**: ID_VIP: 3084 - Istanza di Valutazione di Impatto Ambientale ai sensi del
D.lgs. 152/2006 e ss.mm.ii. relativa al progetto per la realizzazione di un
impianto pilota geotermico denominato "Lucignano" nel comune di
Radicondoli (SI) – proponente società Lucignano Pilot Project s.r.l.;
Osservazioni**

OSSERVAZIONI INERENTI ALLA COMPATIBILITA' AMBIENTALE DEL PROGETTO PER LA REALIZZAZIONE DI UN IMPIANTO GEOTERMICO PILOTA DENOMINATO "LUCIGNANO"

PERMESSO DI RICERCA E IMPIANTO PILOTA GEOTERMICO "LUCIGNANO"

Osservazioni sugli aspetti geotermici specifici

Fig. 3.1.1

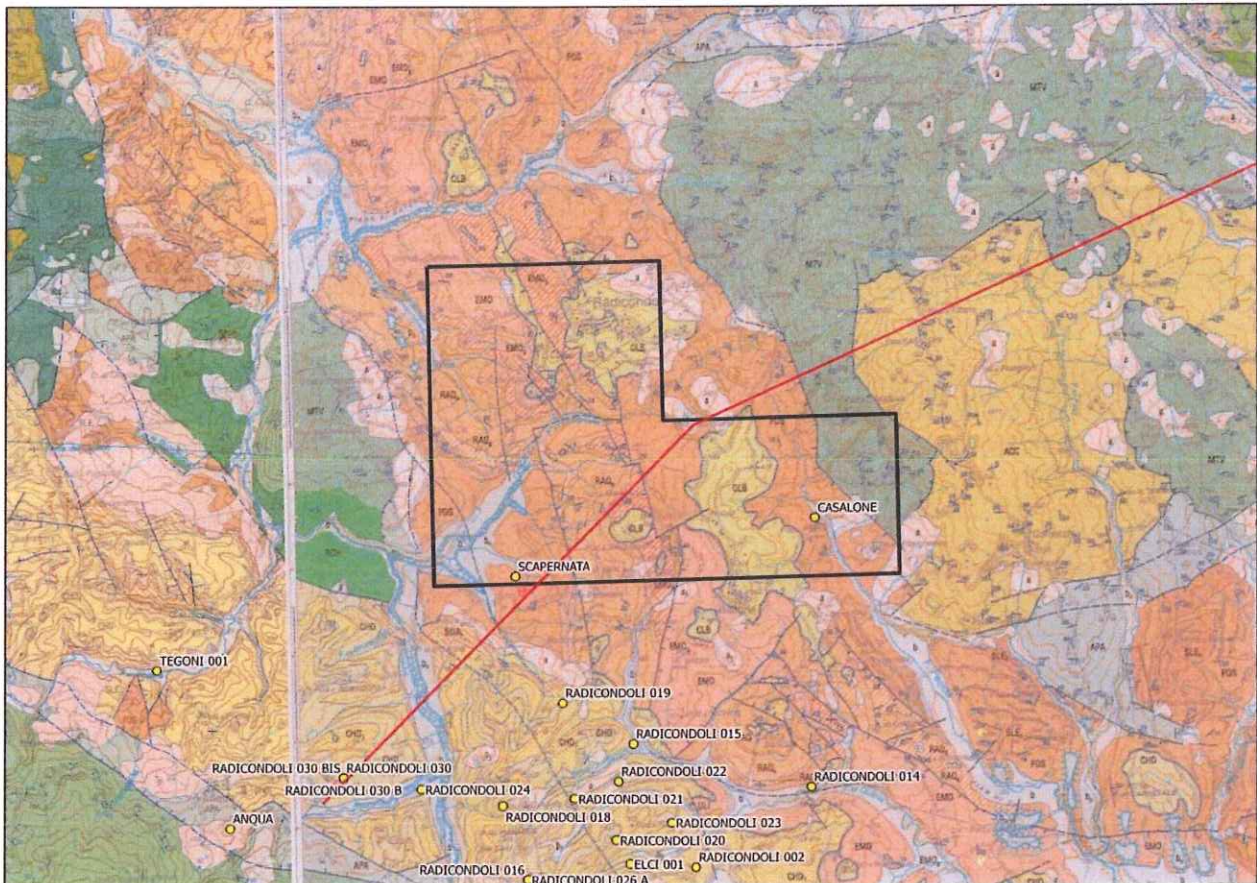
Premesso che la documentazione presentata non si basa su alcuno studio recente e originale, previsti solo in una fase successiva, ma sulla raccolta di dati e studi preesistenti, il modello del serbatoio geotermico è definito sulla base dei pozzi perforati nelle vicinanze dell'area del permesso di ricerca (vedi figura 3.1.1) che segue), in particolare i pozzi ENEL: Scapernata e Casalone (interni al permesso di ricerca), Radicondoli 14, 15, 19D, 21 e 22 (situati a sud del permesso di ricerca).

Fig. 3.1.2

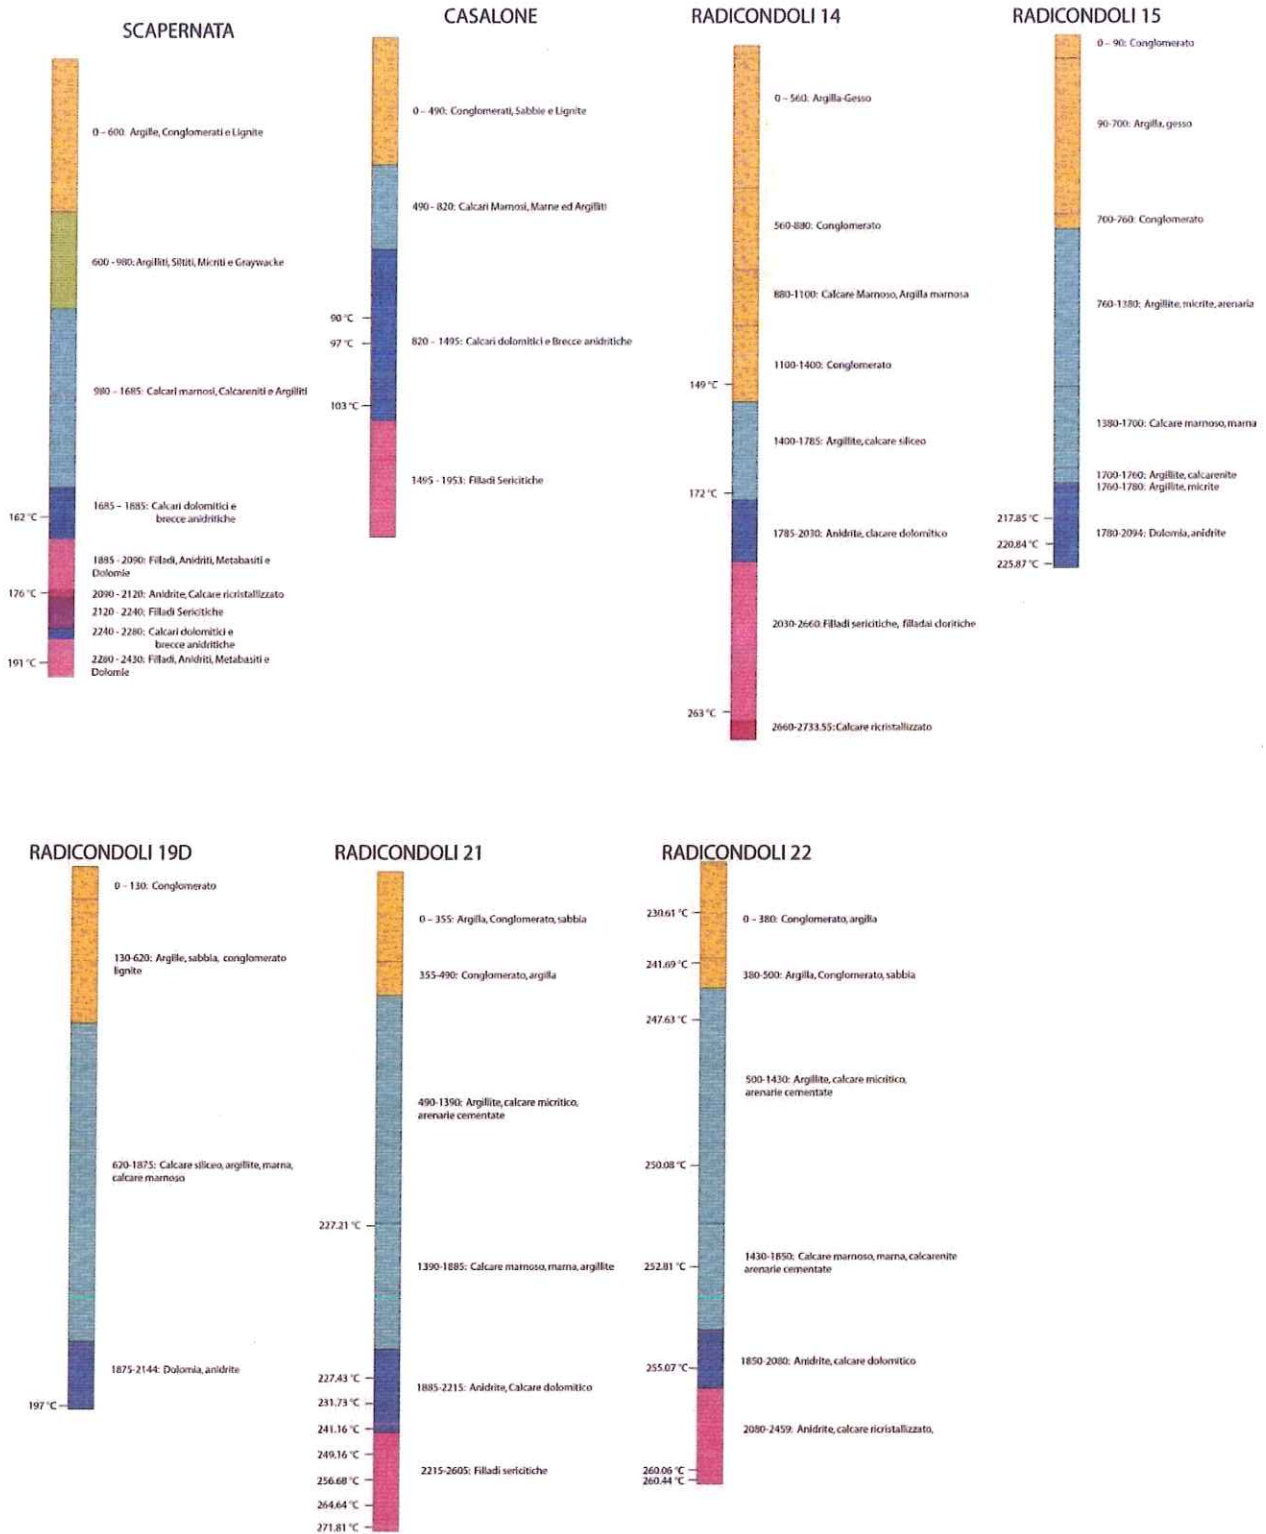
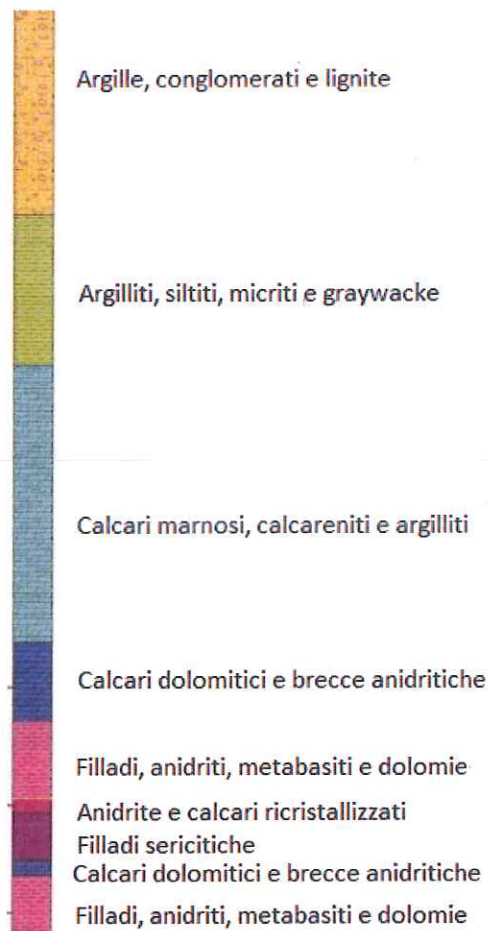
Nelle figure 3.1.2 e 3.1.2a sono riportati i profili stratigrafici di detti pozzi e la legenda.

Successivamente, facendo perno sul fatto che il pozzo Scapernata sia stato progettato con foro aperto dal tetto dei calcari dolomitici e brecce anidritiche (serie toscana) fino a fondo pozzo, comprendendo anche gli strati a filladi, calcari ricristallizzati, metabasiti del basamento metamorfico (formazione di Boccheggiano), il Proponente ne ha dedotto una continuità del serbatoio geotermico che comprenderebbe oltre alle formazioni permeabili della serie toscana anche le formazioni metamorfiche sottostanti, per uno spessore che si prevede possa anche superare i 2000 metri.

Tuttavia, tale conclusione non è supportata da rilievi diretti né, al di là degli schemi di stratificazione mostrati in fig. 3.1.2, sono stati considerati e riportati i profili stratigrafici dei vari pozzi, così come compilati dal geologo di cantiere, con le relative annotazioni su fratture e permeabilità.

Fig. 3.3.1

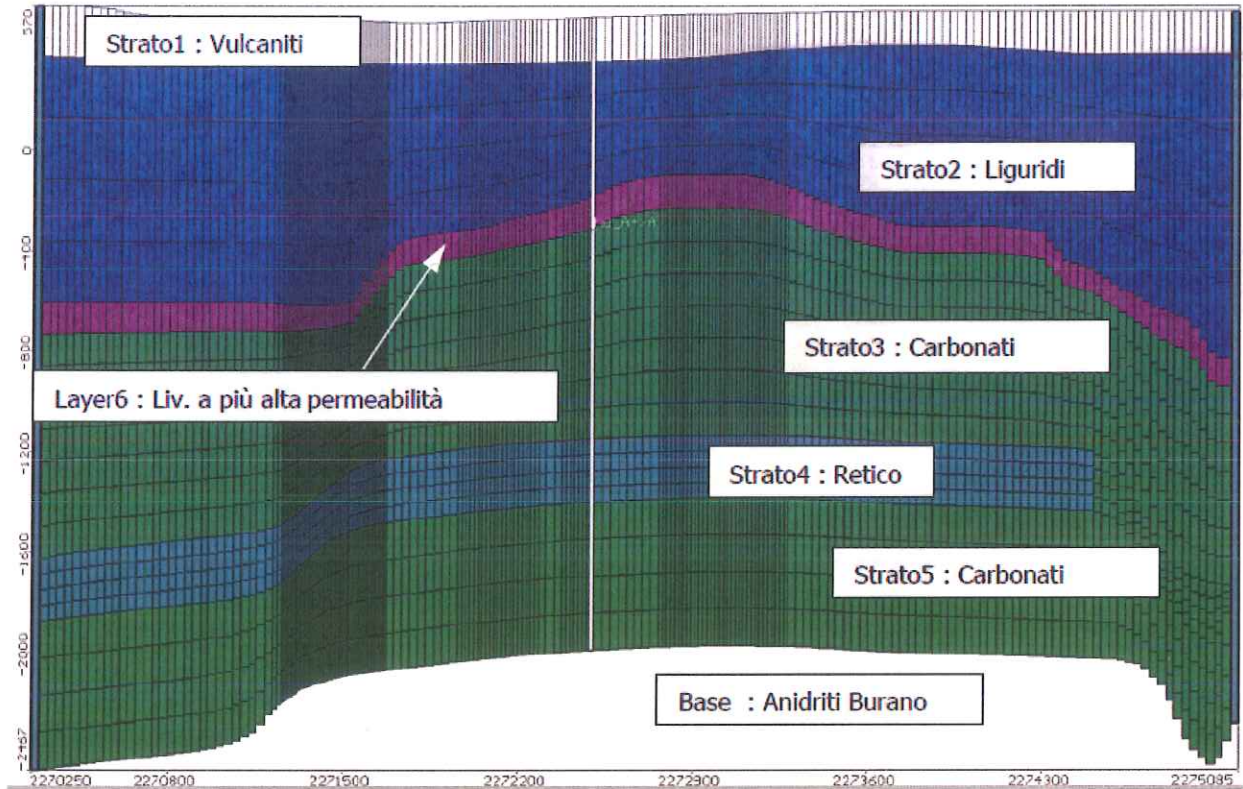
Per dare risposta alle criticità individuate nei precedenti paragrafi e, anche, a quanto sarà evidenziato successivamente in relazione alla microsismicità indotta, è necessario mettere a punto un modello numerico idrogeologico del serbatoio carbonatico, che definisca le modalità di ricarica dello stesso, la direzione di deflusso sotterraneo e la compatibilità di utilizzo dei fluidi con il bilancio idrogeologico dei sistemi acquiferi presenti nell'area.

Fig. 4.3.1.2

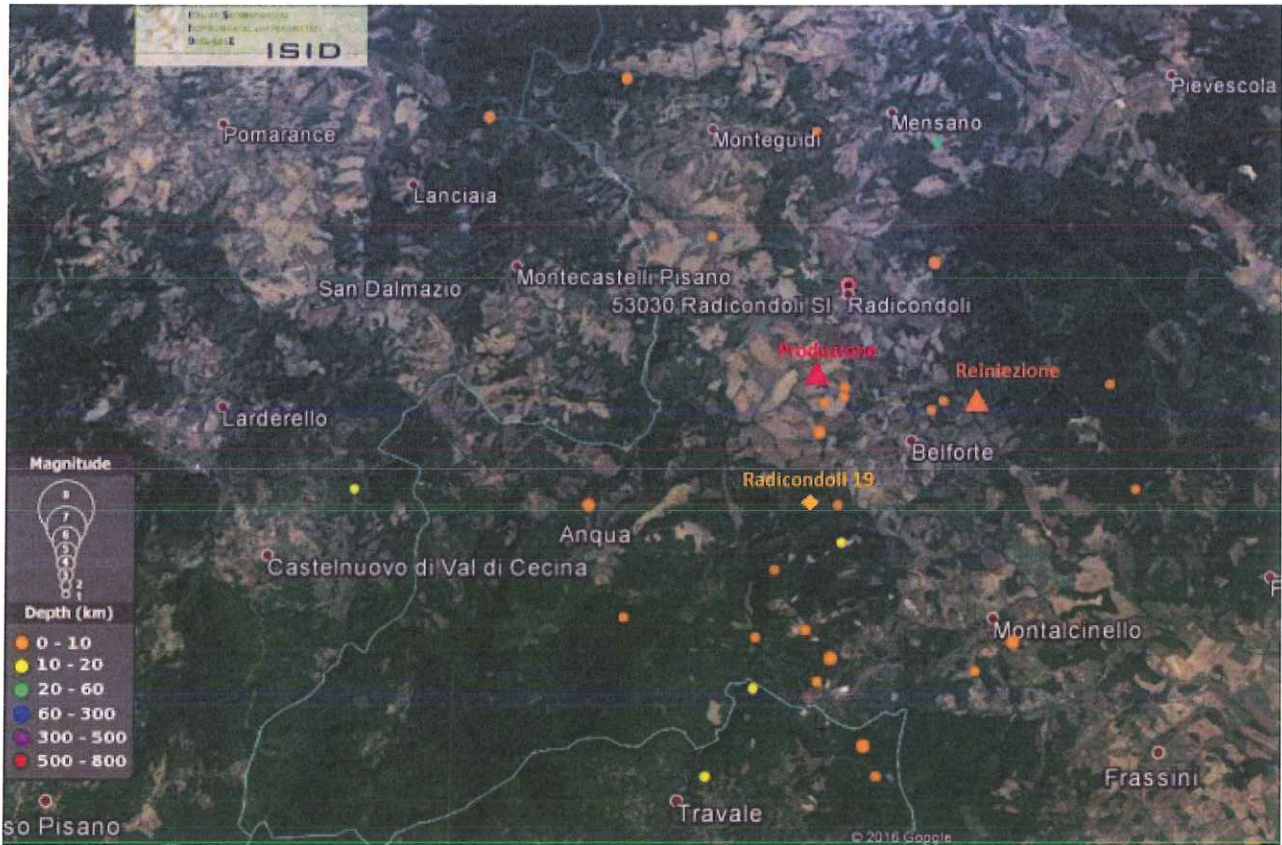
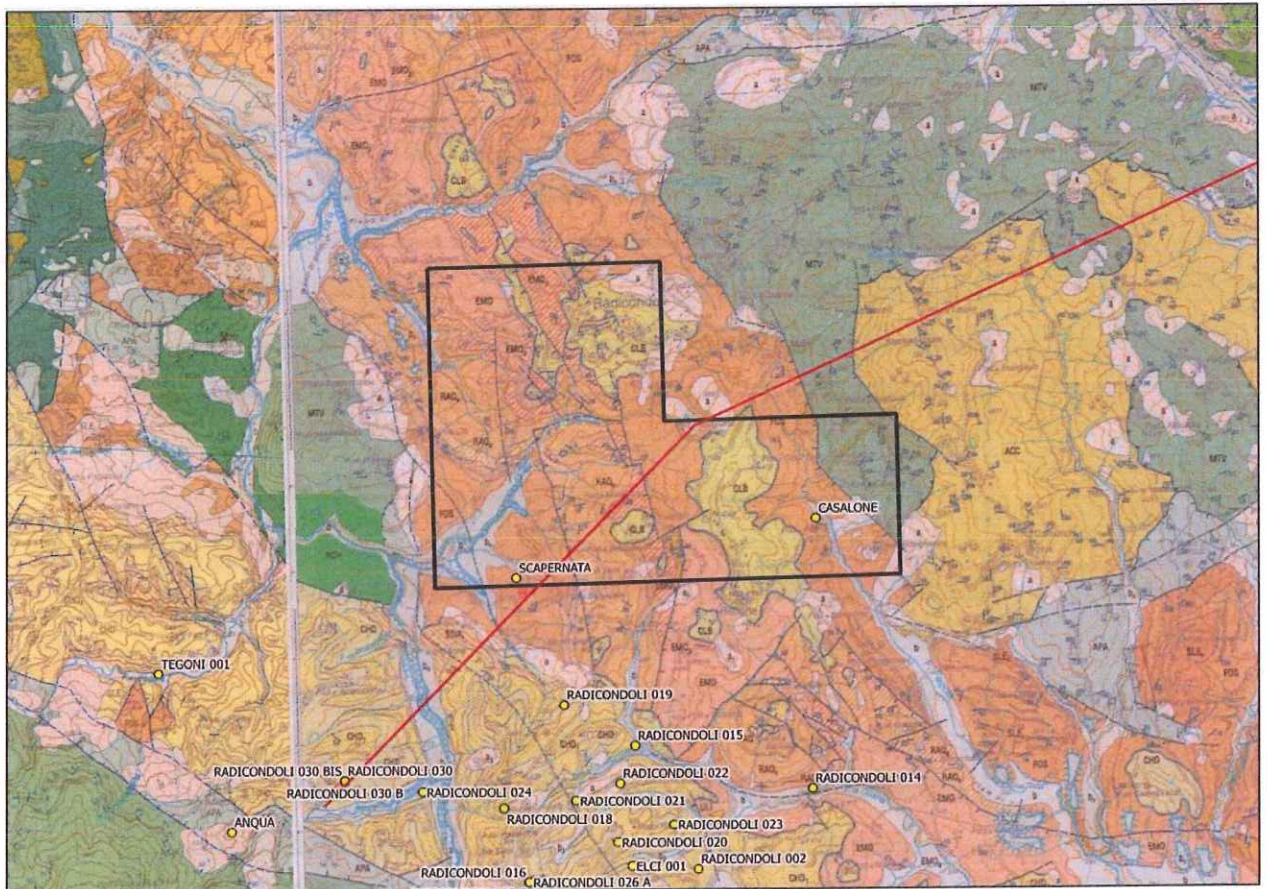
Si tratta in prevalenza di sismi con ipocentro superficiale (< 10 km) allineati verso S (Travale), in buona coincidenza con le perforazioni dei pozzi del campo geotermico denominato Travale-Radicondoli (fig. 4.3.1.2).

Profondità epicentrale bassa (< 5 km in 14 eventi su 30, > 10 km solo in 5 eventi su 30) e localizzazione epicentrale, concentrata nell'area di perforazione dei pozzi Radicondoli permettono di ipotizzare una correlazione tra eventi (micro)sismici e coltivazioni geotermiche.

Tuttavia, a parte l'espressione della volontà di realizzare un piano di monitoraggio microsismico, peraltro minimale, il Proponente non affronta altrimenti la questione della sismicità potenzialmente innescata dall'attività produttiva.

Fig. 4.1.1

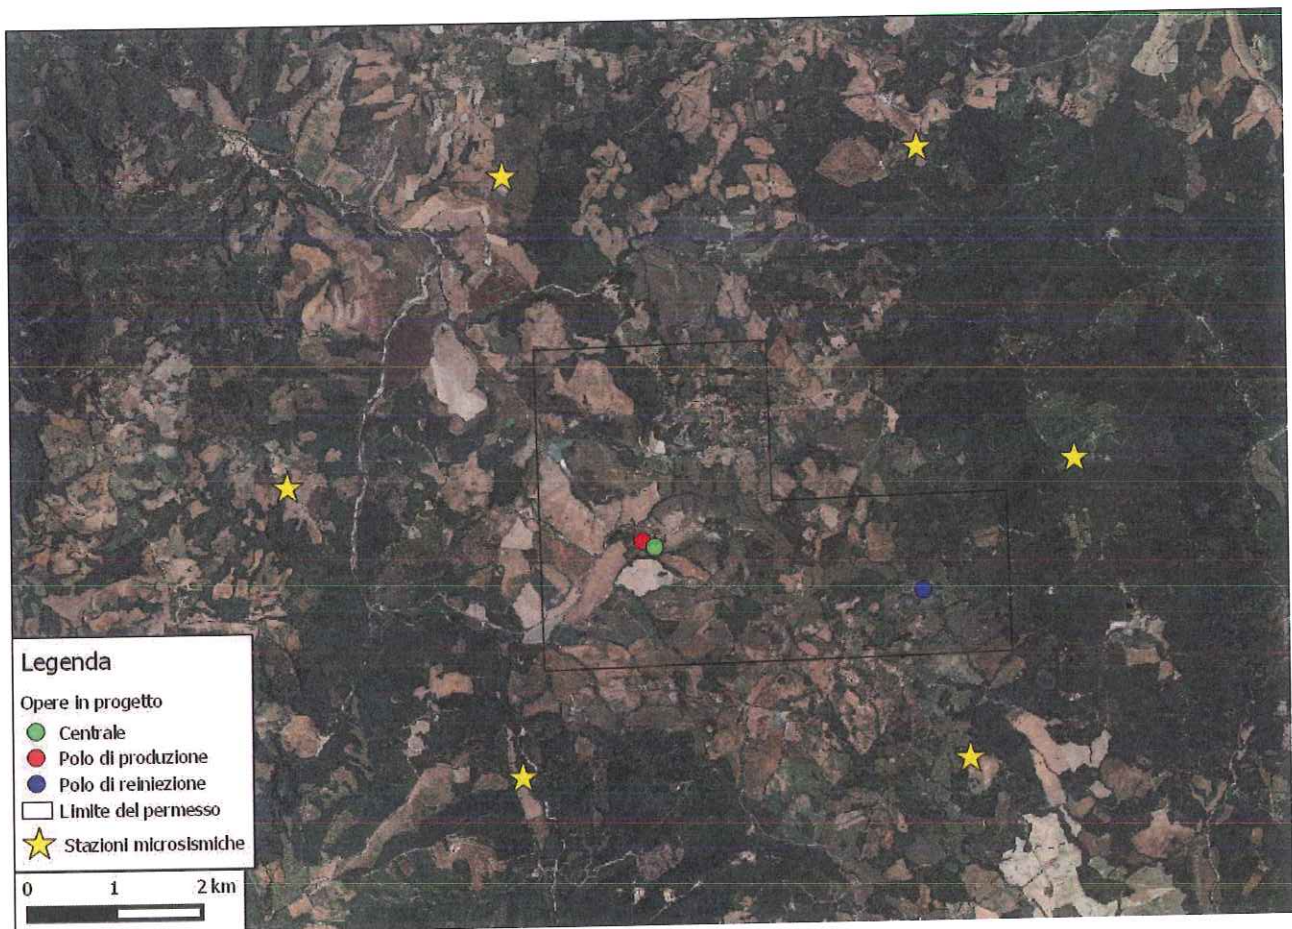
Si osserva, peraltro, che il numero e la disposizione delle stazioni previste è tale per cui, a parte le due stazioni più a E, che distano dal polo di reiniezione¹¹ ca. 2km, le altre si trovano dallo stesso polo a distanze molto superiori, fino ad arrivare e superare i 7 km per le due stazioni in vicinanza dell'angolo NW del permesso di ricerca.

Poiché il livello di rilevazione di una stazione sismica è funzione anche della distanza tra la stazione e l'ipocentro dell'evento, un evento sismico di piccola magnitudo può essere registrato, localizzato e analizzato quanto più il suo epicentro è prossimo alla stazione.

Stante ciò, si ritiene che la rete di monitoraggio proposta sia poco efficiente per gli obiettivi che si propone, sia per numero che per distribuzione spaziale delle stazioni.

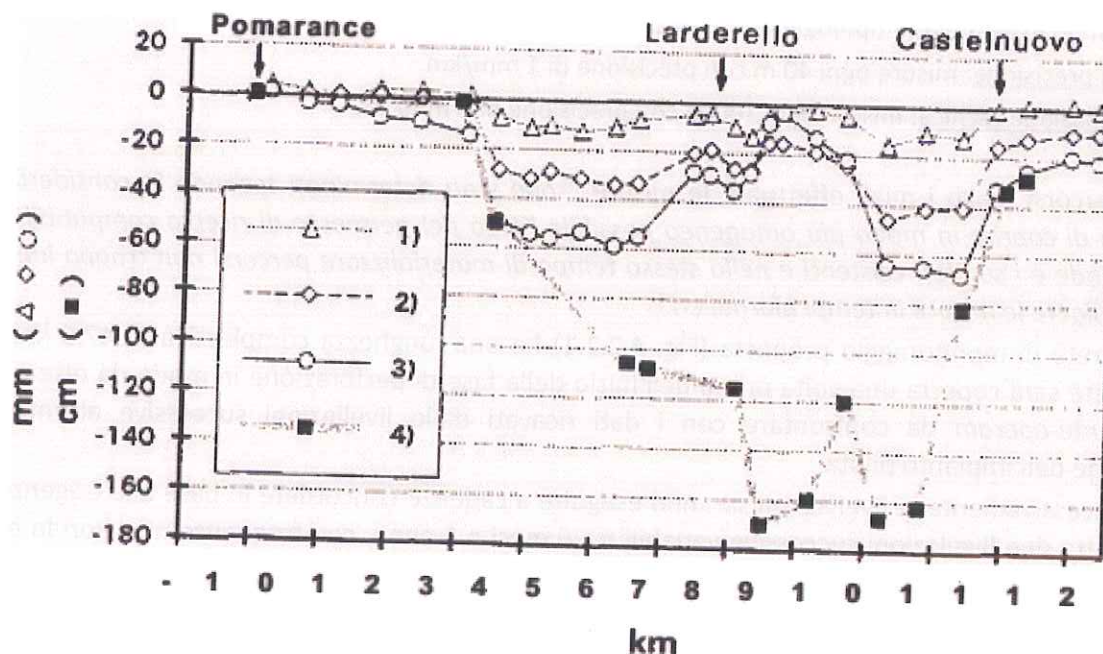
Inoltre, il Proponente non fa cenno alla possibilità di connettersi in rete e interfacciarsi con le stazioni vicine appartenenti alla Rete Sismica Nazionale Centralizzata (RSNC) gestita dall'INGV.
